改善箇所説明図①

パワーユニット内ラジコン受信機 I D ボタン部の改善

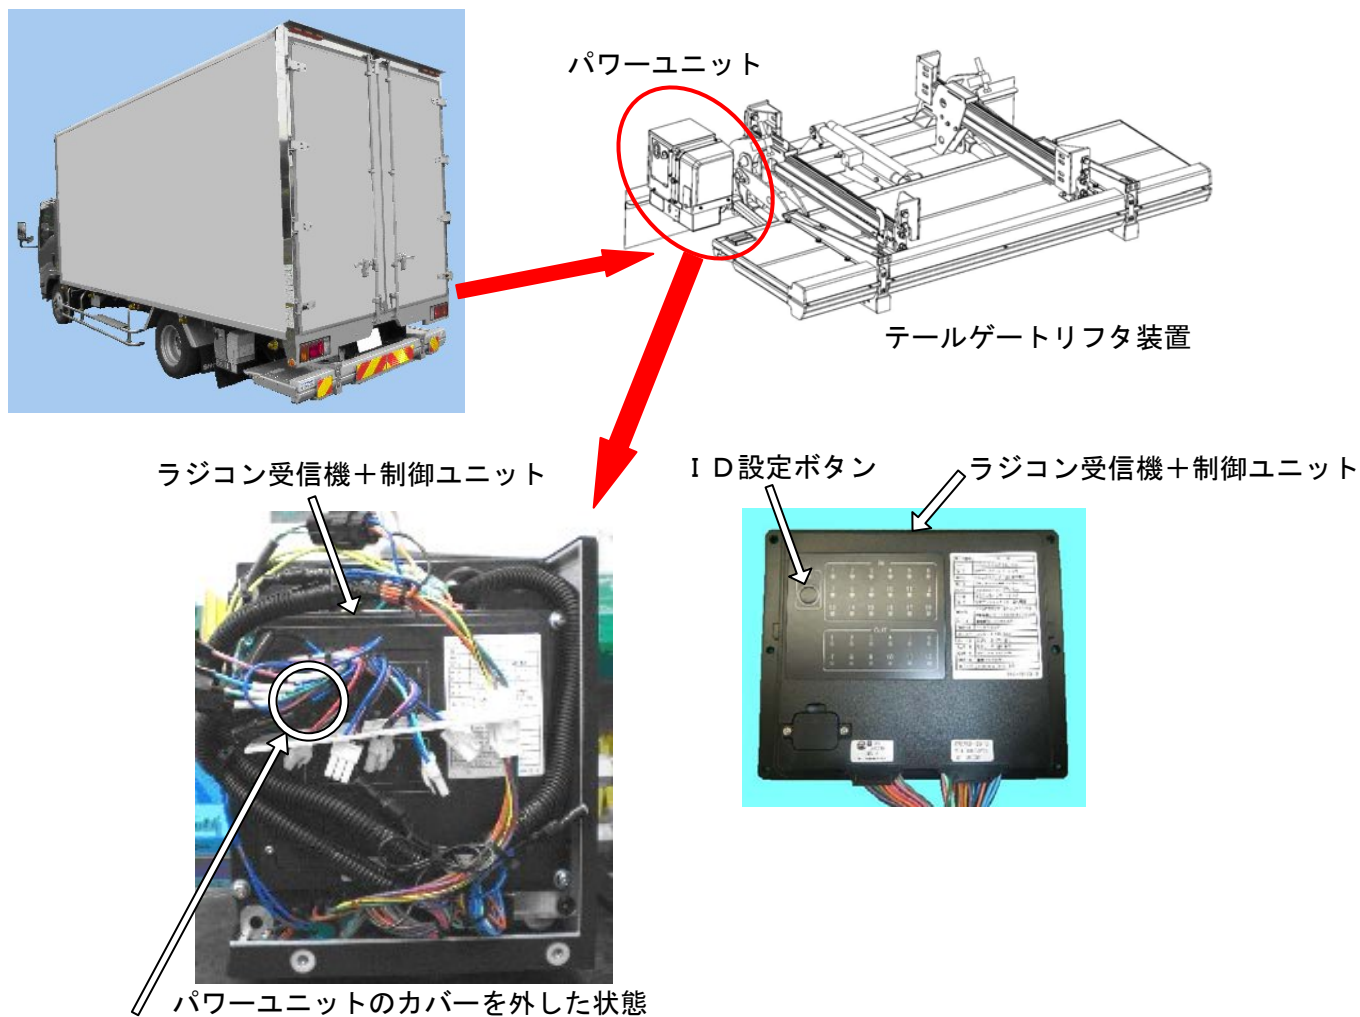
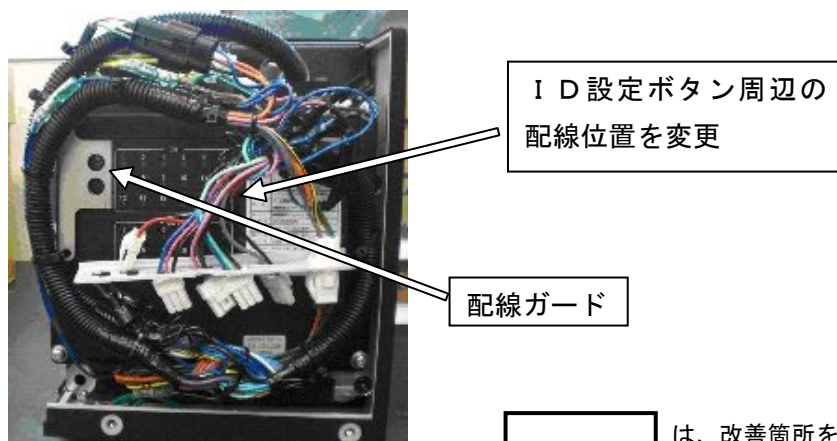
不具合発生箇所（I D 設定ボタンが配線で押された状態になる場合がある）

床下スライド格納型テールゲートリフタ装置のパワーユニットにおいて、ラジコン受信機の無線電波を受信設定するために使用する I D 設定ボタンが配線で押されているものがある。そのため、当該ボタンが押された状態で使用した場合、常に無線電波の受信設定を行うことから、当該車両の周辺で他のラジコン送信機が操作されると、その電波を受信してテールゲートリフタ装置が作動するおそれがある。

改善内容：全車両、ラジコン受信機の I D 設定ボタンに配線ガードを追加する。また I D 設定ボタン周辺の配線位置を変更する。
